MEYLE[®]
Products

Rotule pour barre d'accouplement convient pour Citroën Jumper, Peugeot Boxer, Fiat Ducato

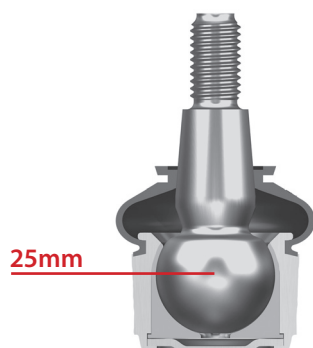
Problème

Charge élevée qui entraîne une forte pression de surface au niveau de la rotule pour barre d'accouplement (diamètre sphérique 25 mm)

Effet

Grincement et jeu dans la direction

Solution

Agrandissement du diamètre sphérique (27 mm) de la tête de barre d'accouplement

Durée de vie nettement allongée par la réduction de la pression de surface
